Arbeitsstand

Anlage / Blatt-Nr.: U / Bl-Nr.
	Maßstab: 1 : 500
Koordinatensystem: Gauß-Krüger	
Erlangen, den

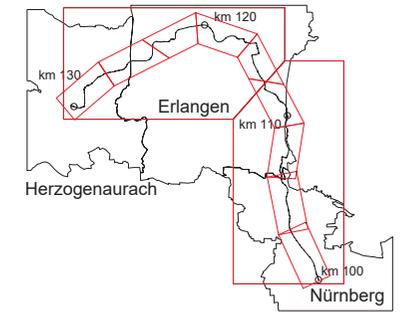
b	Versetzung Hist Arcaden nach Süden und Anpassung Verkehrswegführung	
a	Verlegung der Haltestelle nach Süden und Anpassung der Trassierung	
Nr.	Art der Änderung	Zeichen
